Bauherr: Immobilien Bremen AG
Projekt: Gymnasium Bremen
Adresse: Delfter Str. 16, 28259 Bremen
Bauteil: Vorhangsfassade
Plan: Detailplan 3 -Schnitte 08 bis 11-
Ursprung Dateifeld:

Erstellt: 2023-02-27 schaffuss Format: A0 (841 x 1189) Maßstab: 1:5
Bearbeitet: 2023-02-27 schaffuss
Geprüft: Druckdatum:
Zur Ausführung freigegeben: 2023-02-28
Zeichnungsnummer: 15 22 025 Blatt: DET3 Index: b Bemerkung: -

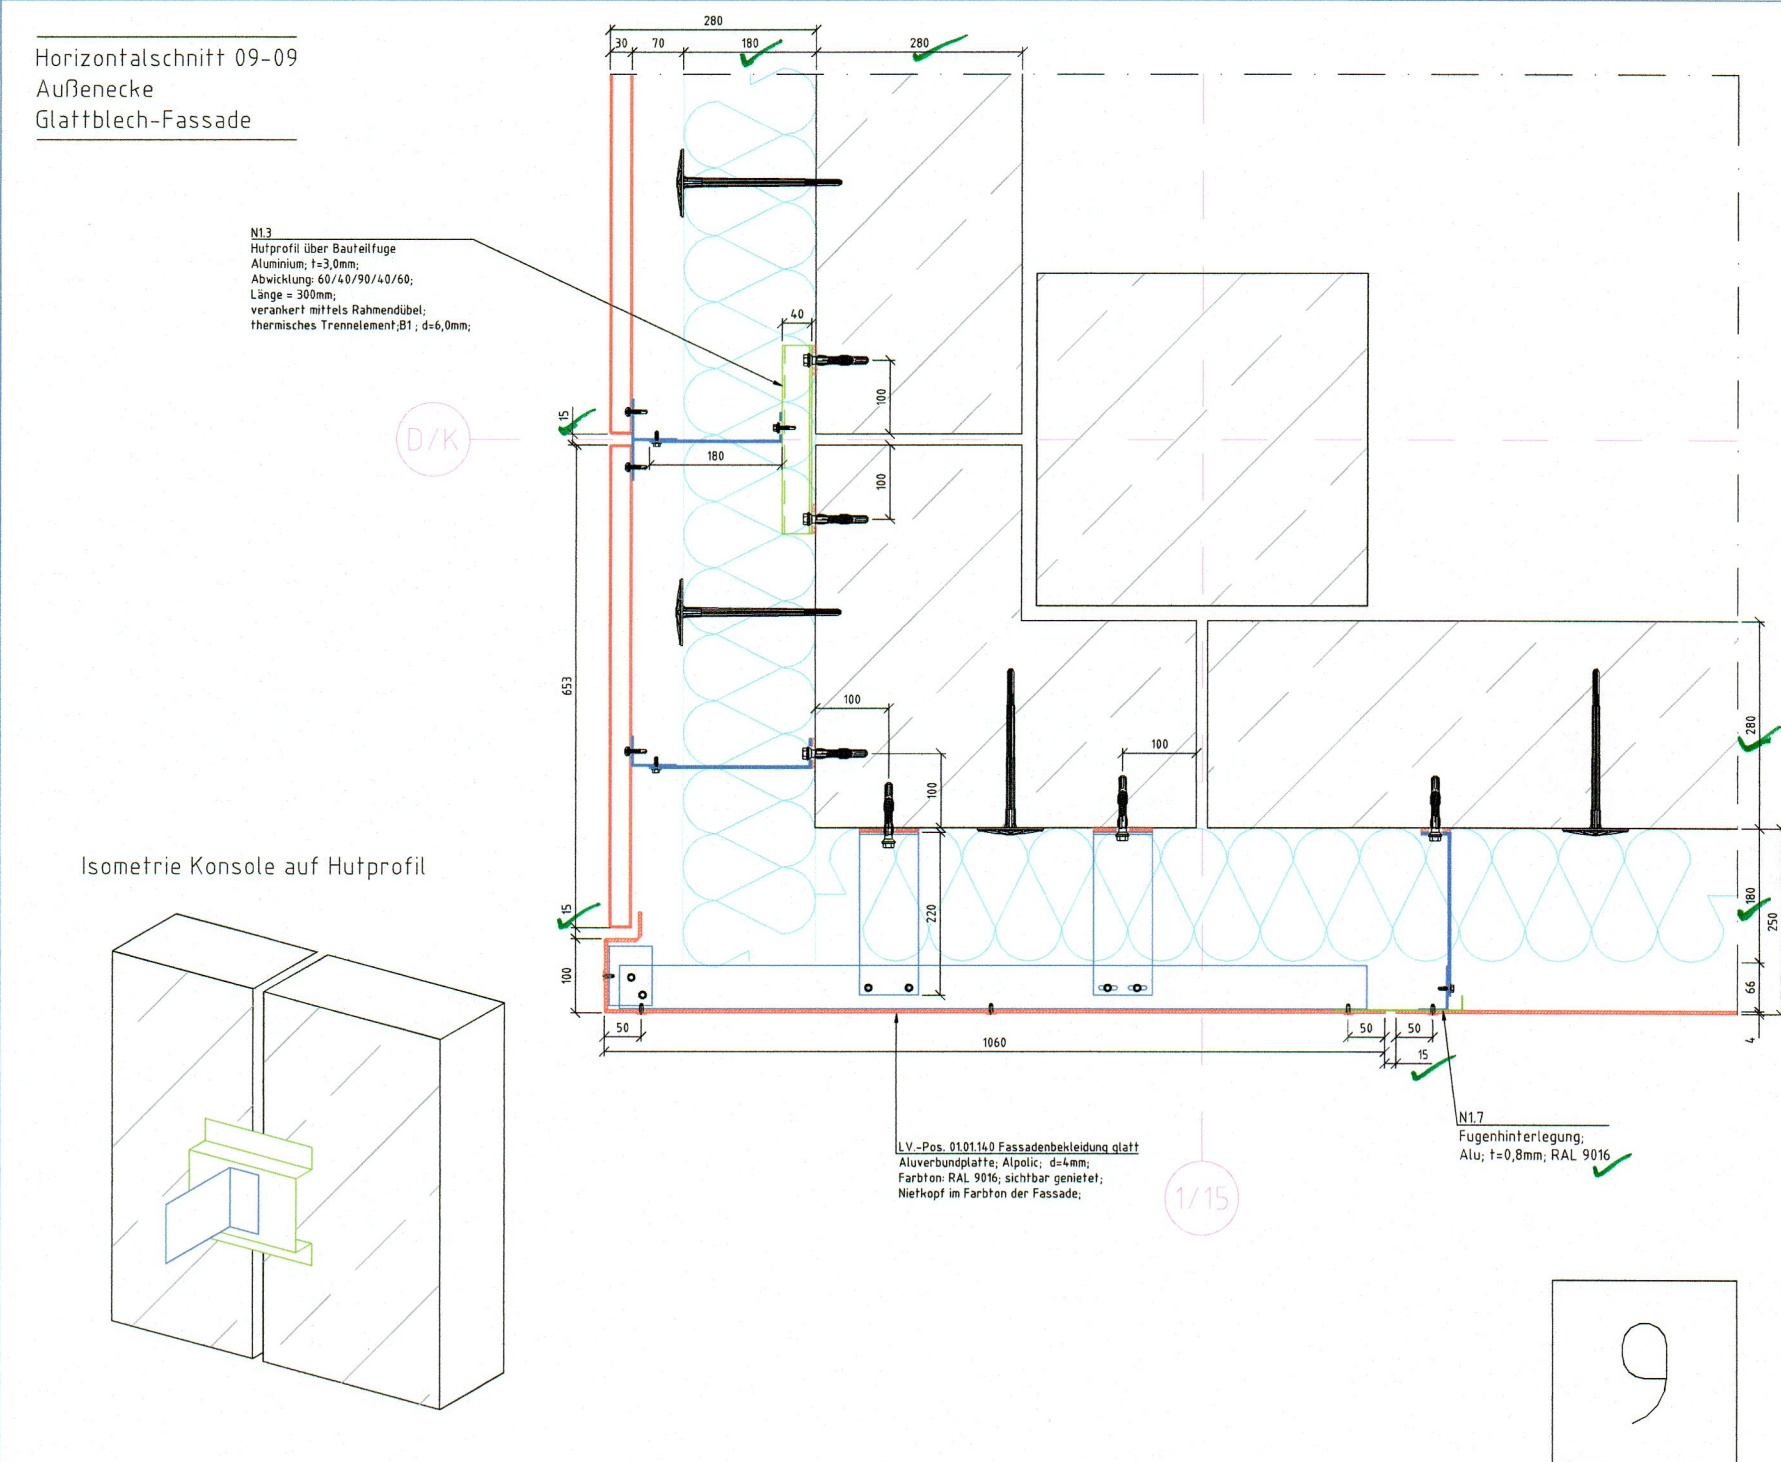
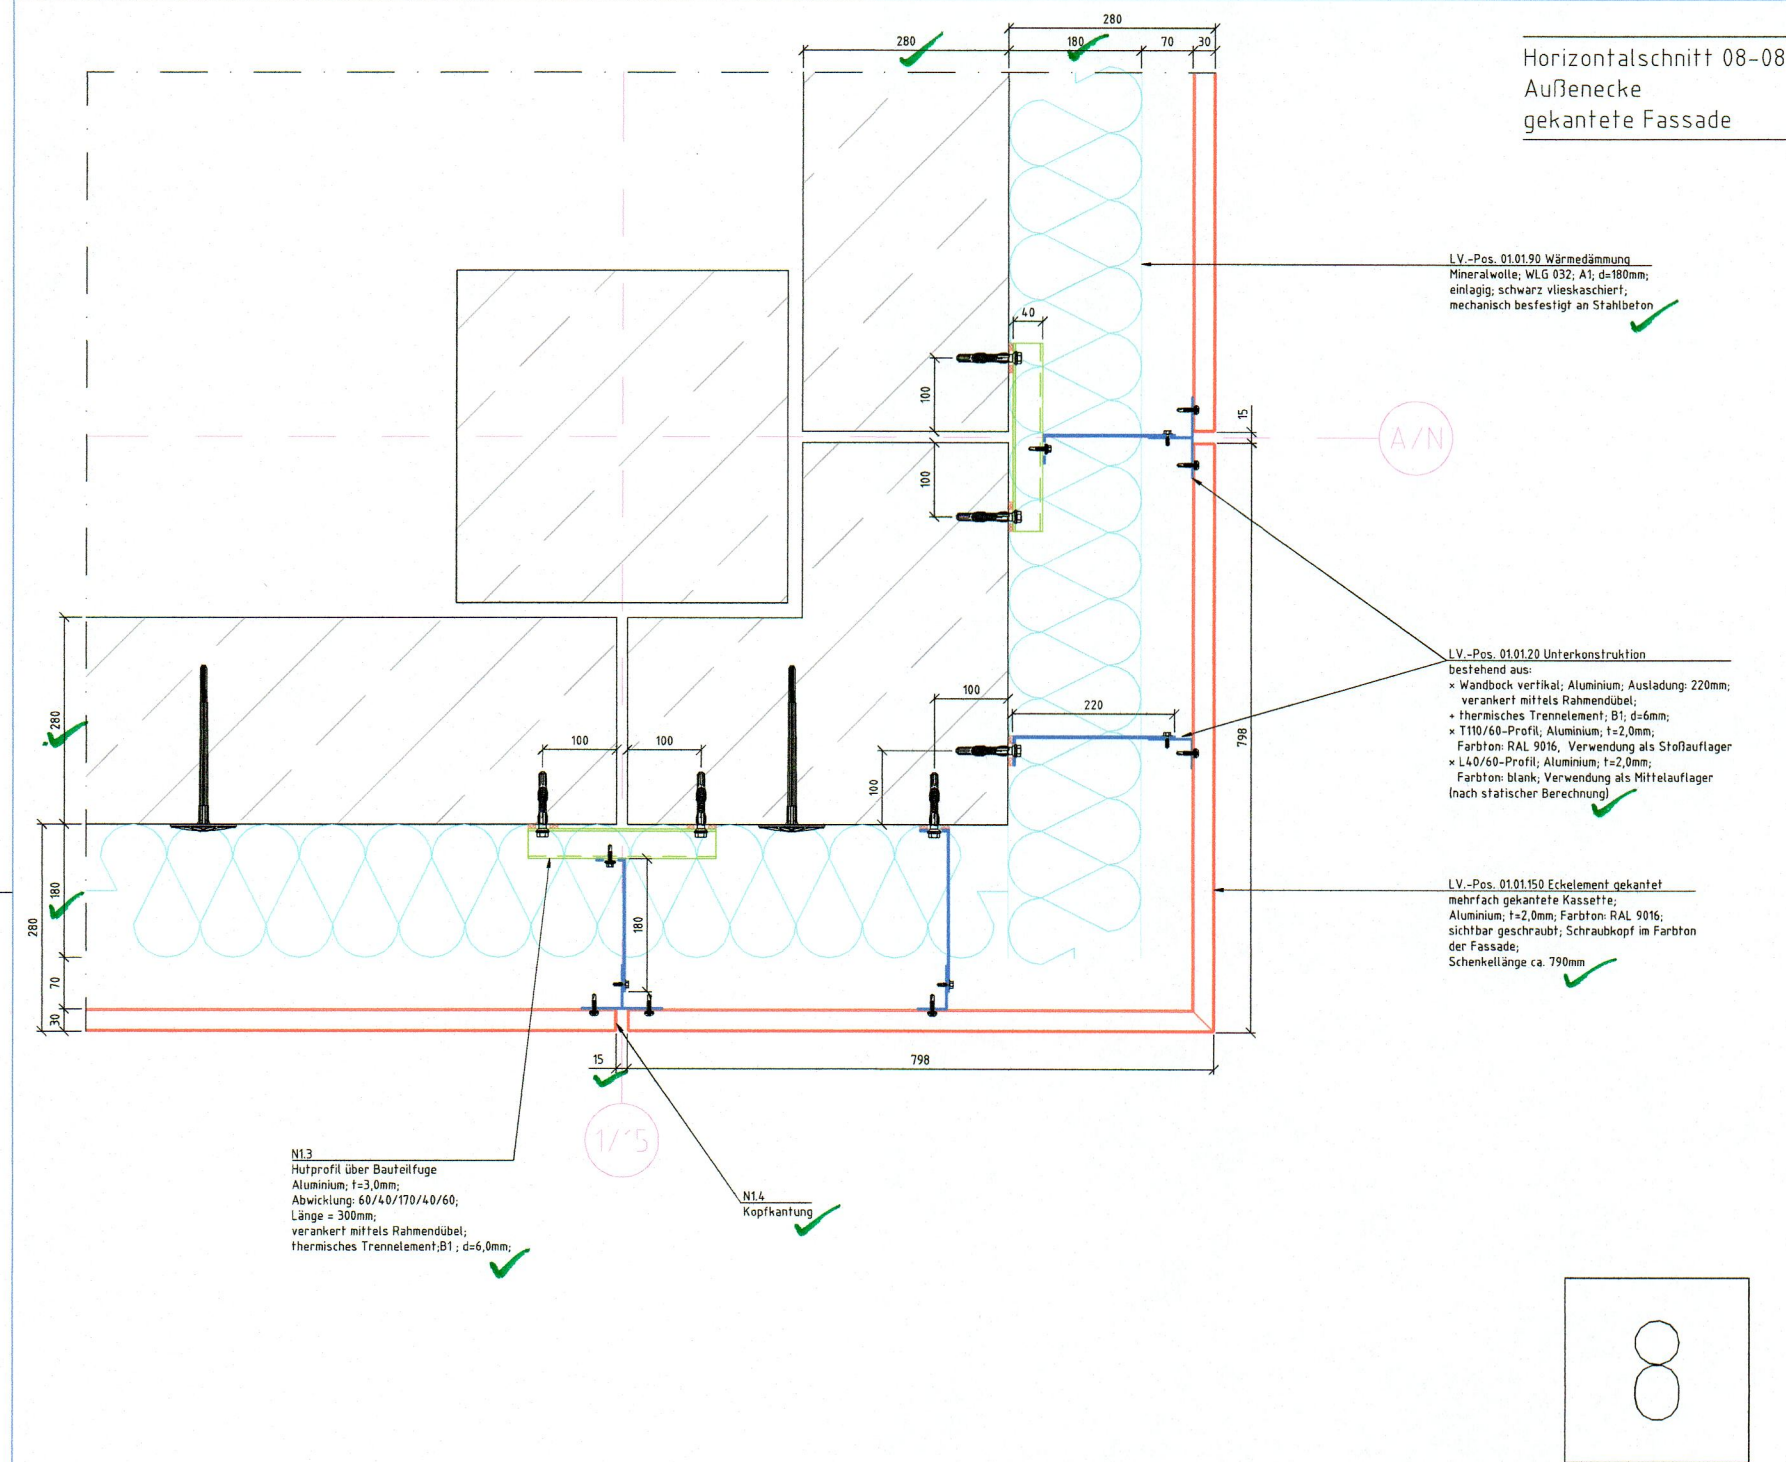
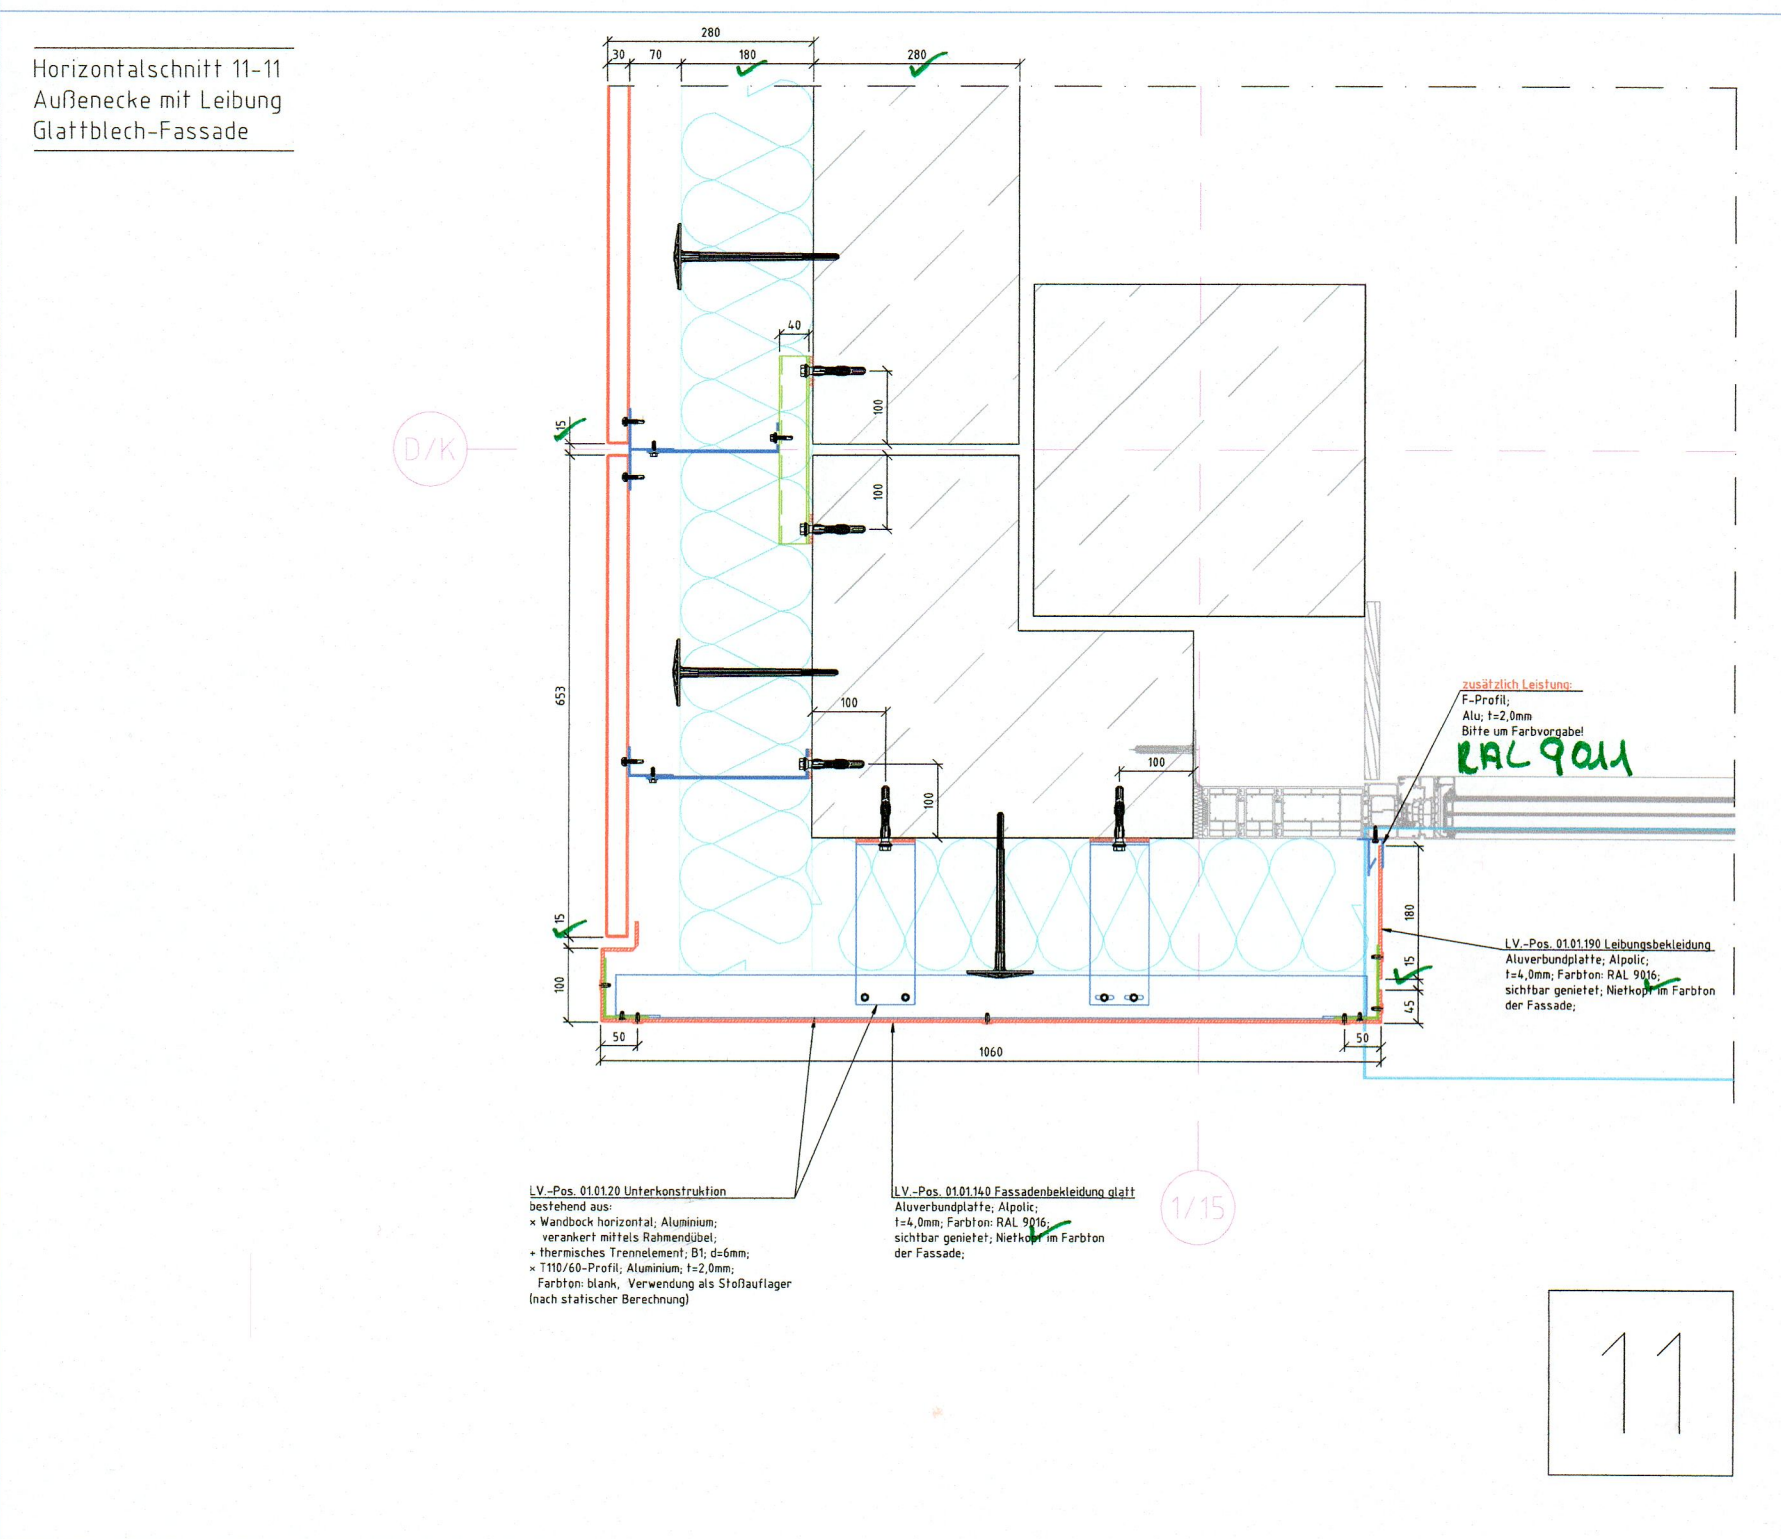
x Wahl der Befestigungsmittel gem.
entsprechender Zulassung.
x Mindestrandabstände d. Be-
festigungsmittel sind statisch
durch AN zu prüfen.

x Die Prüfung beschränkt sich auf alle Maße,
die mit der Befestigungsplanung von
GITE abgelesen werden können.
Die Prüfung der technischen Maße, die
sich aus der Konstruktion ergeben, obliegt
dem Messtechniker der Werkpläne.
